Parc éolien **De Soudron**

**Dossier modificatif -
Suppression de l'éolienne E4
(Soudron)**

Janvier 2024

Figure 2 : plan de situation du parc éolien de Soudron modifié - 1/25 000

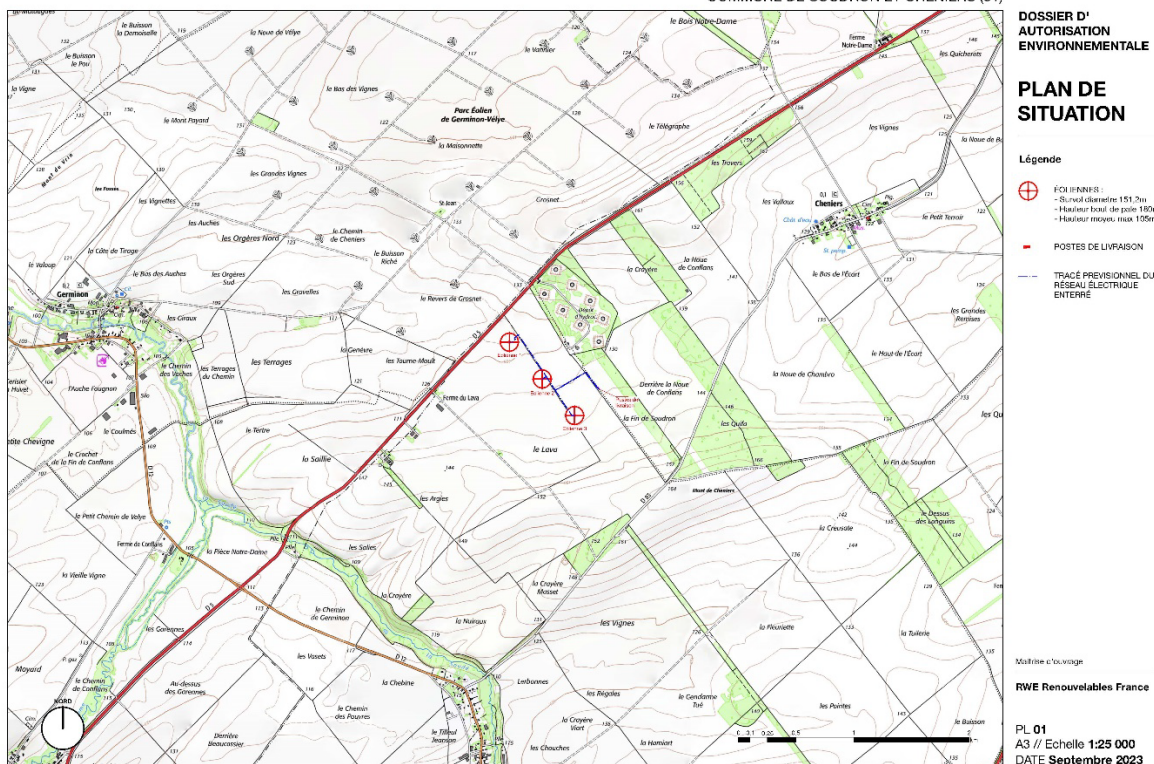
Le présent dossier modificatif concerne la suppression de l'éolienne E9 du projet de Nuisement et Cheniers, située sur la commune de Cheniers, ainsi que celui de l'éolienne E4 du projet de Soudron, située sur la commune de Soudron, afin de maintenir un couloir de respiration entre les deux projets éoliens.

Les distances aux habitations ne sont pas modifiées par la suppression de ces deux éoliennes. Pour le projet de Soudron, les habitations les plus proches demeurent à plus de 780m des éoliennes du projet.

Figure 3 : Zone d'influence visuelle comparative des parcs initiaux et modifiés de Nuisement et Cheniers et Soudron

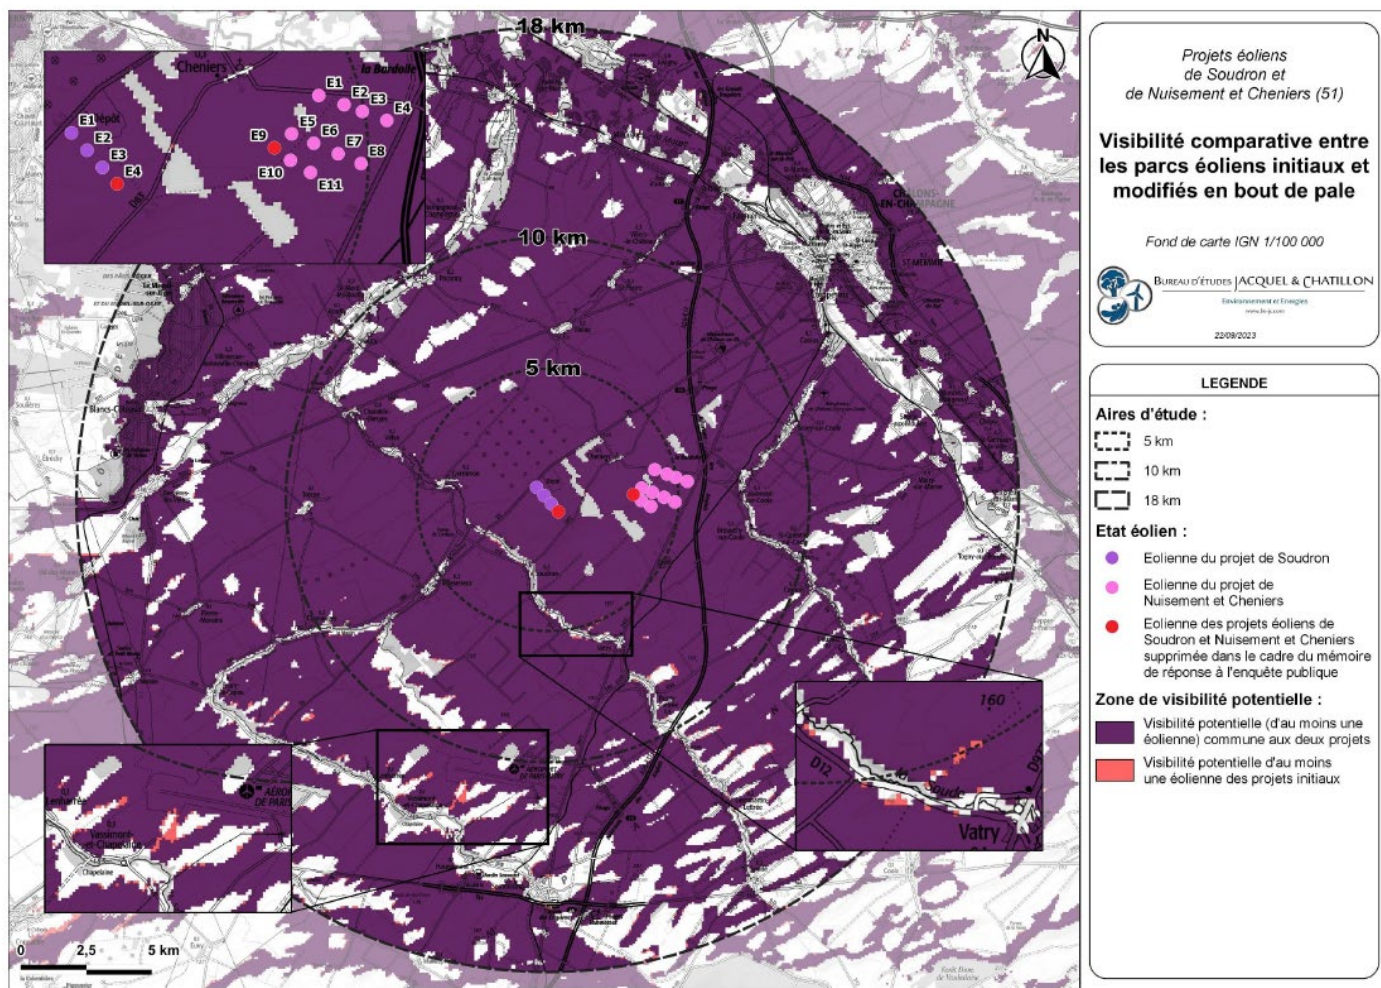
Pour les zones d'influence visuelle du projet, en analysant les deux premières cartes, de façon générale, les différences s'observent au sud des projets de Soudron. De façon plus précise, au niveau du périmètre immédiat, les modifications se localisent le long de la vallée de la Soude, au Sud de ce dernier.

Aux abords du projet, les différences sont négligeables. Dans les périmètres rapproché et éloigné, les différences de visibilité sont peu significatives et s'observent également le long des vallées.

Figure 6 : Synthèse des sensibilités pour le projet éolien de Soudron modifié – Source : IEA

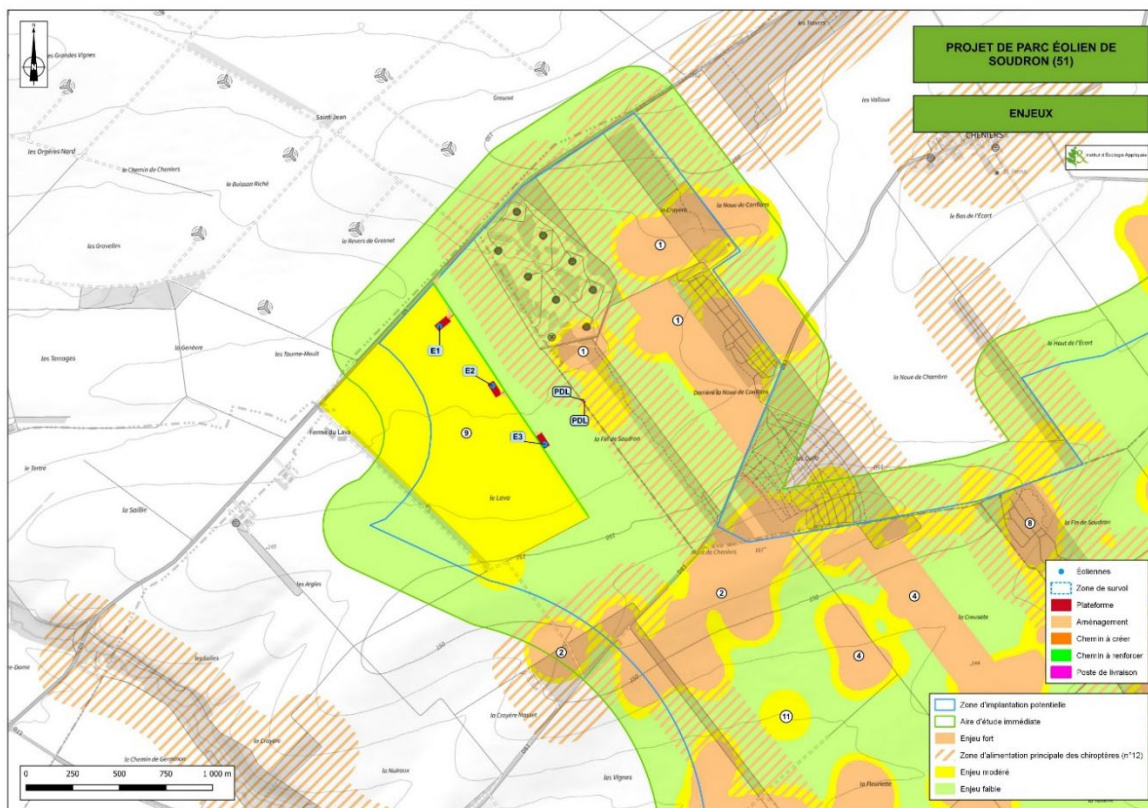
3.3.2.2 Suppression de l'éolienne E4 du parc de Soudron

Il en résulte soit un éloignement à plus de 700 m des espaces d'enjeu de la flore et des habitats détaillés ci-dessus si l'on considère l'éolienne E3 (plateforme, piste...), soit une absence de modification quant à la distance aux enjeux si l'on considère l'éolienne E2. Celle-ci se trouve en effet à 500 m d'une zone de pelouse calcicole et 600 m d'une station de Gentiane croisettes.

L'impact nul identifié initialement n'est pas modifié.

Figure 7 : Synthèse des enjeux avifaunistiques en période de reproduction autour du projet éolien de Soudron modifié – Source : IEA

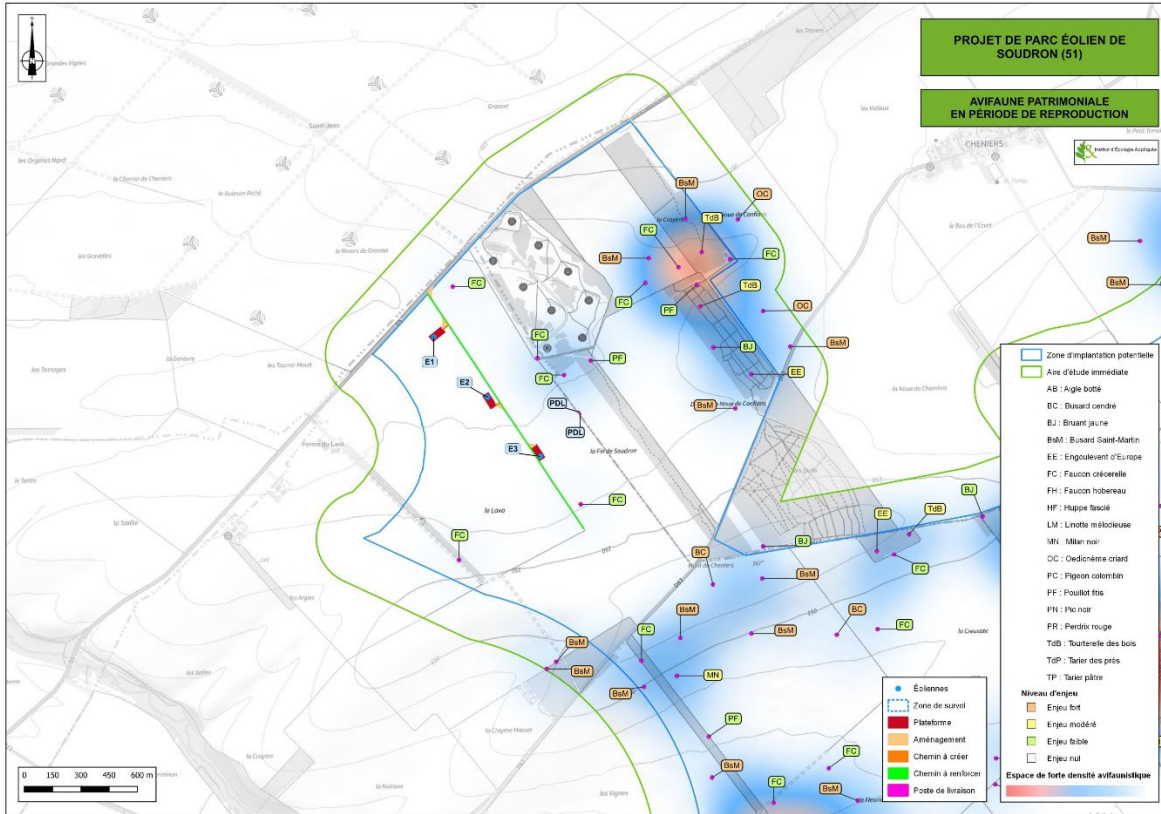
L'éolienne E4 s'inscrit dans un espace d'enjeu faible pour l'avifaune. Seul le Faucon crécerelle a été observé en alimentation à proximité de l'emprise de l'éolienne. La totalité des surfaces de cultures, y compris les parcelles utilisées par E4 servent de zone d'alimentation ou de migration des rapaces de plaine, et de zone de reproduction pour les passereaux des cultures en particulier par l'Alouette des champs.

Notons que la totalité de la ligne d'éolienne y compris E4 est adossé à une parcelle utilisée par le pluvier doré comme zone d'hivernage principale d'enjeu modéré.

La suppression de E4, n'est pas de nature à modifier intrinsèquement les risques d'impacts sur l'avifaune au regard de son implantation initiale dans un espace à faible enjeu pour ce groupe et en alignement vis-à-vis des enjeux avifaunistiques avec E1, E2 et E3 :

La modification du projet avec la suppression de l'éolienne E4 ne change pas de manière significative la nature comme la qualification des impacts identifiés initialement, s'agissant d'impact qui s'applique sur les autres éoliennes du parc.

Aucune mesure supplémentaire n'est jugée nécessaire. Les mesures d'évitement, de réduction et de suivi initialement prévues sont maintenues à savoir :

- ME1 : évitement du fait de la localisation des éoliennes ;
- ME2 : réduction de l'attractivité des passerelles ;
- MR2 : adaptation de planning de chantier ;
- MR3 : création de zones de chasse préférentielles pour les rapaces ;
- MR4 : interdiction de dépôt sur les plateformes ;
- MR5 : réduction de l'attractivité de la ZIP par le traitement des plateformes ;
- MR6 : mise en place d'un dispositif de contrôle en cas de migration du Milan noir ;
- MA1 : suivi écologique des rapaces de plaine en phase chantier ;
- MA2 : poursuite du suivi par un écologue en phase exploitation ;
- MA3 : suivi post-implantation (suivi mortalité).

Figure 8 : Synthèse des enjeux chiroptérologiques en période de reproduction autour du projet éolien de Soudron modifié – Source : IEA

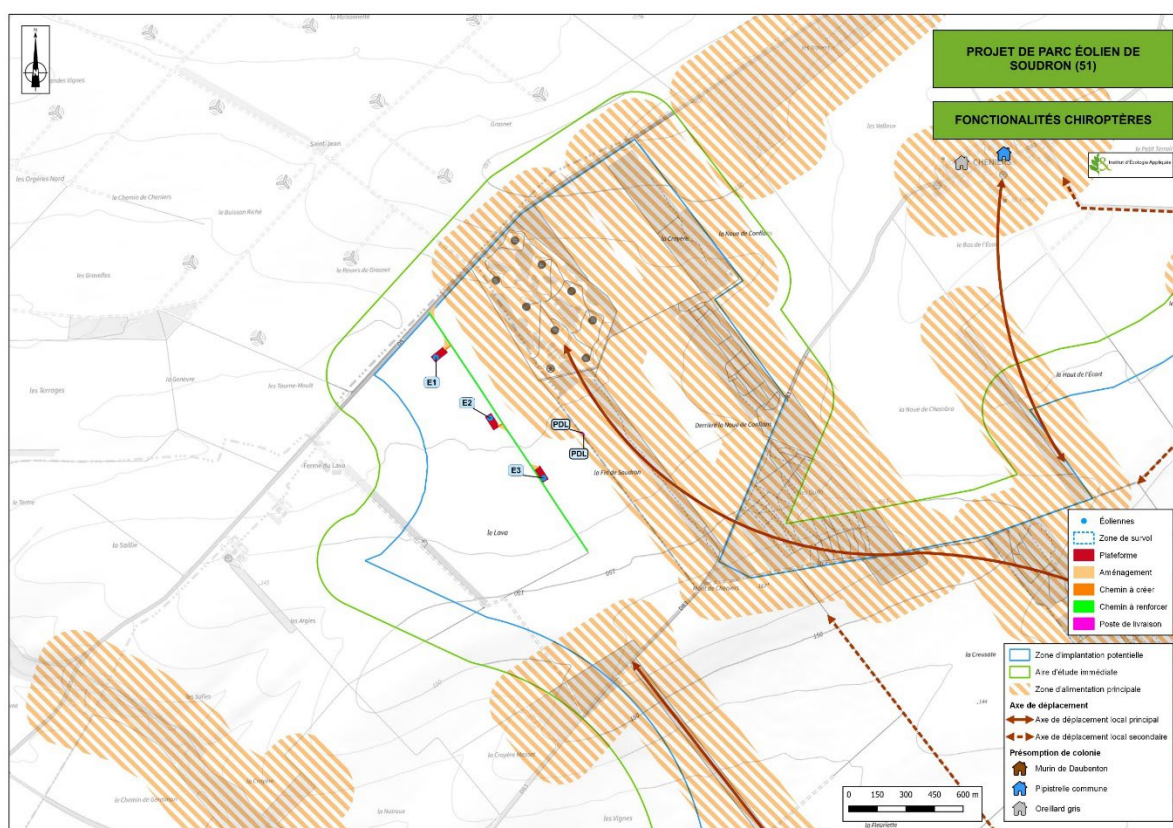
Aucune zone d'alimentation principale et aucun axe de déplacement local n'a été identifié à proximité de l'emplacement de E4.

En effet, cette éolienne est implantée en dehors des zones d'enjeu pour le groupe, à 420 m au Sud-Ouest du boisement le plus proche et à 230 m de la zone d'alimentation principale pour le groupe (une zone tampon de 200 m ayant été tracée autour des boisements et fourrés).

Il ne s'agit pas de l'éolienne de la ligne la plus proche de ces zone, E2 étant placée à 310 m du boisement et donc à 110 m de la zone d'enjeu fort pour le groupe.

La suppression de E4 annule évidemment le risque de collision porté par cette éolienne.

La suppression de E4 n'entraîne donc pas de modification significative du niveau d'impact, les risques identifiés s'appliquant sur la totalité du parc.

Ainsi, les mesures prévues initialement sont maintenues et restent appropriées avec la suppression de cette éolienne. Il s'agit des mesures suivantes :

- ME1 : évitement du fait de la localisation des éoliennes ;
- ME3 : évitement par un bas de pale à plus de 30 m ;
- MR7 : adaptation de l'éclairage ;
- MR8 : obturation des interstices dans le corps de l'éolienne ;
- MR9 : orientation des pales et mise en drapeau pour des vitesses de vent inférieurs à 3m/s ;
- MR10 : création de haies guides pour l'alimentation des chiroptères ;
- MR11 : mesures de bridage selon le protocole suivant ;
- MA3 : suivi post-implantation (suivi mortalité).
- MA3bis : suivi post-implantation (suivi d'activité).

Figure 9 : Synthèse des impacts cumulés des parcs de Nuisement et Cheniers et de Soudron modifiés - Source : IEA

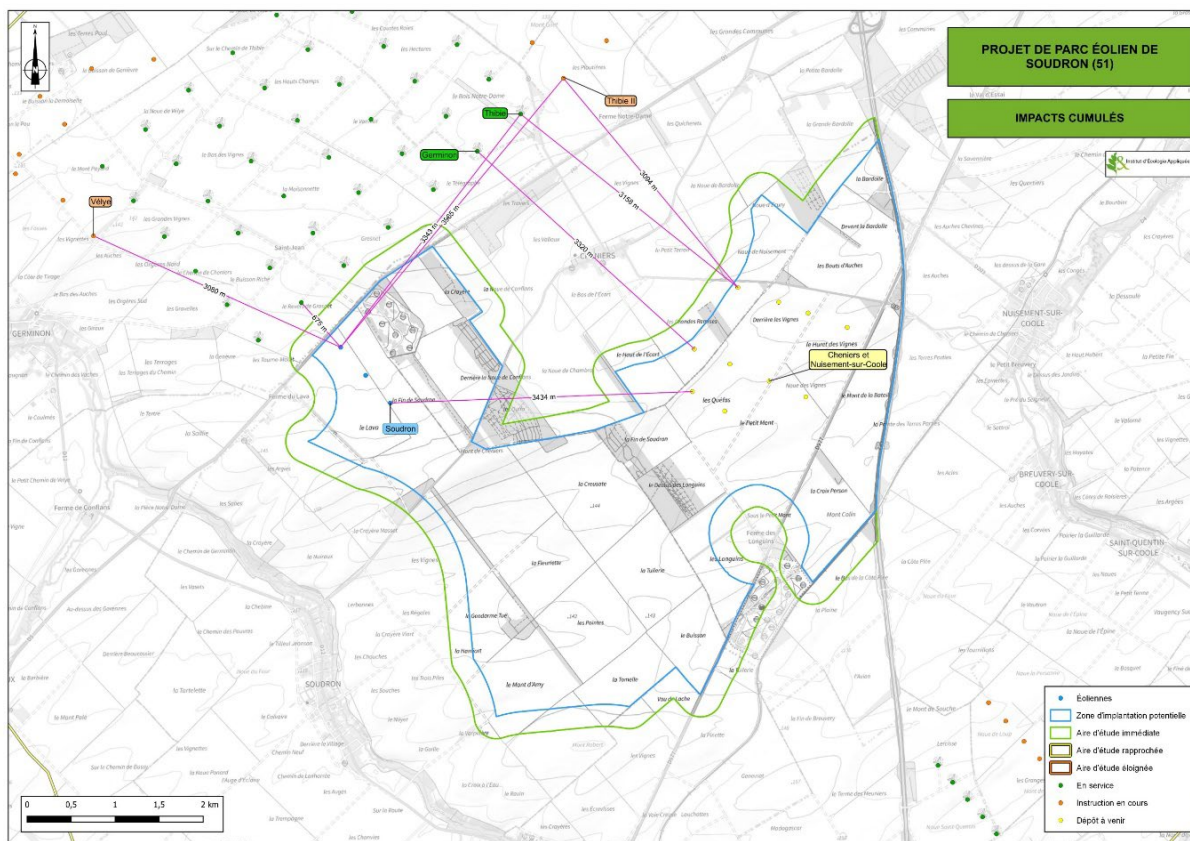
La suppression de l'éolienne E4 du parc de Soudron permet une augmentation de la distance entre ces deux parcs de 517 m. La totalité de l'interdistance entre tous les parcs du secteur est ainsi supérieure à 3 km, augmentant le couloir de respiration pouvant être utilisé par les oiseaux en migration ou en grands déplacements dans l'axe Nord-Ouest-Sud-Est.

Le risque de collision lié au cumul des parcs est ainsi réduit pour les oiseaux principalement, mais aussi pour les chiroptères, comme le risque individuel porté par chaque parc. Cette réduction n'est toutefois pas de nature à baisser la qualification des impacts de collision sur ces groupes.
